CONCEPTO TÉCNICO SOBRE NECESIDAD DE ESTUDIOS DETALLADOS DE AMENAZA Y RIESGO POR FENOMENOS DE REMOCIÓN EN MASA DENTRO DEL TRÁMITE DE LICENCIA URBANÍSTICA	Código:	GPR-FT-10
		Versión:	04
		Fecha de revisión:	21/06/2011

1.1 CONCEPTO TÉCNICO No. CT:	CT-7790
1.2 ÁREA:	Análisis de Riesgos y Efectos de Cambio Climático
1.3 COORDINACIÓN:	Estudios y Conceptos Técnicos
1.4 REFERENCIA CRUZADA RADICADO IDIGER:	2014ER17474
1.5 RESPUESTA OFICIAL No.	RO-73772

2.1 SOLICITANTE:	Curaduría urbana No. 2
2.2 PROYECTO:	Multifamiliar
2.3 LOCALIDAD:	4. San Cristóbal
2.4 UPZ:	32. San Blas
2.5 BARRIO O SECTOR CATASTRAL:	San Blas
2.6 DIRECCIÓN:	Calle 18 Sur No. 5A-57 Este (*)
2.7 CHIP:	AAA0000NUPA
2.8 MANZANA CATASTRAL:	11
2.9 PREDIO CATASTRAL:	40
2.10 ÁREA (Ha):	0.112 (**)
2.11 FECHA DE VISITA:	Octubre 02 de 2014

Figura 1. Localización del proyecto ubicado en el predio de la Calle 18 Sur No. 5A-57 Este en el Plano Normativo de Amenaza por Remoción en Masa del POT (Decreto 190 de 2004), el cual se encuentra en Amenaza Media.

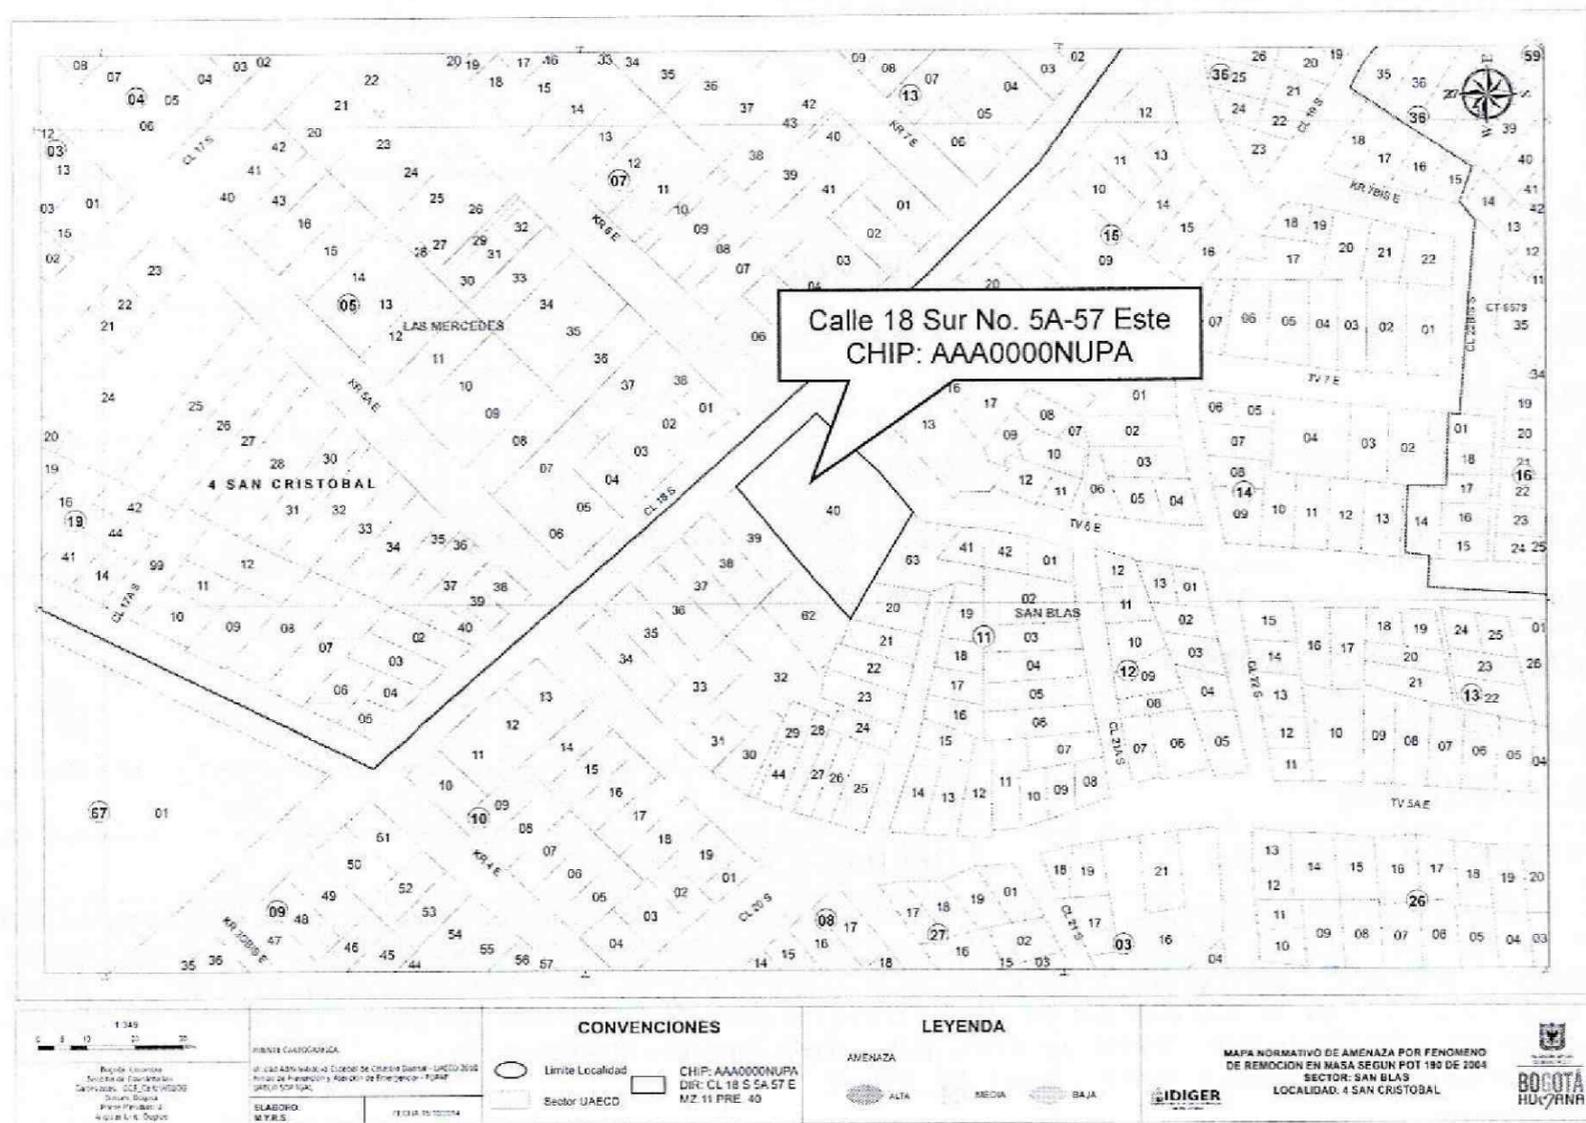
Conforme con el plano normativo de “Amenaza por Remoción en Masa” del Plan de Ordenamiento Territorial de Bogotá – POT, el sector donde se localiza el proyecto ubicado en la Calle 18 Sur No. 5A-57 Este de la Localidad de San Cristóbal, se encuentra en una zona de AMENAZA MEDIA por procesos de remoción en masa (Figura 1).

Fotografía No. 3. Predio en donde se desarrollará el proyecto, de la Calle 18 Sur No. 5A-57 Este, en la localidad de San Cristóbal.

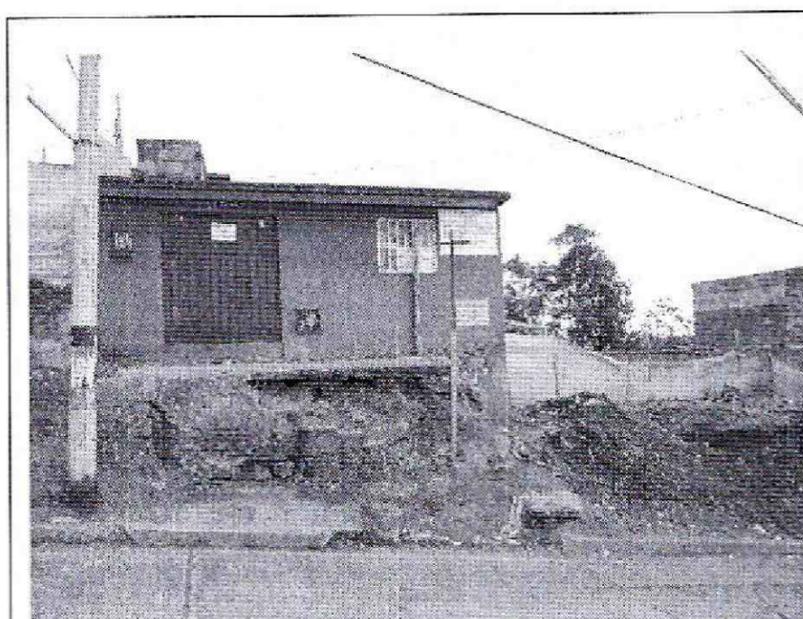
Con base en la inspección visual realizada al momento de la visita técnica, en el predio de consulta se identificó una edificación de dos (2) niveles y con un sistema estructural de tipo semiconfinado, con placa entrepiso (Fotografía 3 y 4). A pesar de lo anterior, se

advierte que cualquier intervención que se realice, debe tener en cuenta la presencia de la infraestructura aledaña, por lo que el responsable del proyecto debe garantizar en todo momento la estabilidad general del lote y su entorno, lo anterior enmarcado en el Artículo 32 del Decreto Distrital 172 de 2014 y de conformidad con el Artículo 42 de la Ley 1523 de 2012.
